Mémoire en réponse à l'avis de l'autorité environnementale sur la centrale photovoltaïque au sol de Saint-André-de-l'Eure

La SAS Transition Euroise de Saint-André-de-l'Eure, société détenue par la SEM SIPENR, le SIEGE27 et la commune de Saint-André-de-l'Eure, a déposé le 05 juillet 2022 une demande de permis de construire pour une centrale photovoltaïque au sol sur l'emprise d'une ancienne piste, datant de la Seconde Guerre mondiale et aujourd'hui désaffectée, de l'aérodrome de Saint-André-de-l'Eure, dont la commune de Saint-André-de-l'Eure est propriétaire.

Consultée, la Mission Régionale d'Autorité Environnementale a rendu son avis sur l'étude d'impact du projet le 18 novembre 2022.

Figure 1. Capacité restante au poste source Saint-André-de-l'Eure

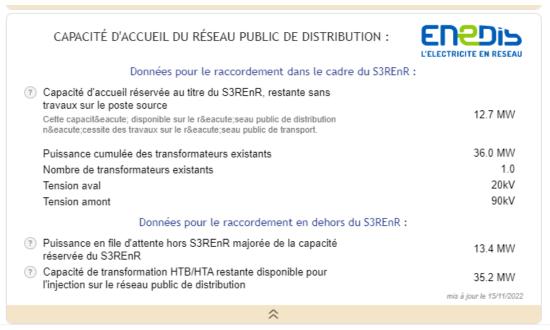
L'autorité environnementale recommande d'actualiser l'étude d'impact et de saisir de nouveau pour avis l'autorité environnementale sur la base du dossier ainsi actualisé une fois que le choix de la technologie utilisée concernant le type de panneaux photovoltaïques aura été effectué et que les modalités de raccordement de la centrale au réseau électrique auront été déterminées.

En complément de ces informations, le porteur de projet souhaite préciser la capacité de raccordement restante sur ce poste source de Saint-André-de-l'Eure. Ses données proviennent du site https://www.capareseau.fr/ et ont été actualisées le 15/11/2022 et montre une capacité d'accueil suffisante pour y raccorder le projet de Saint-André-de-l'Eure.
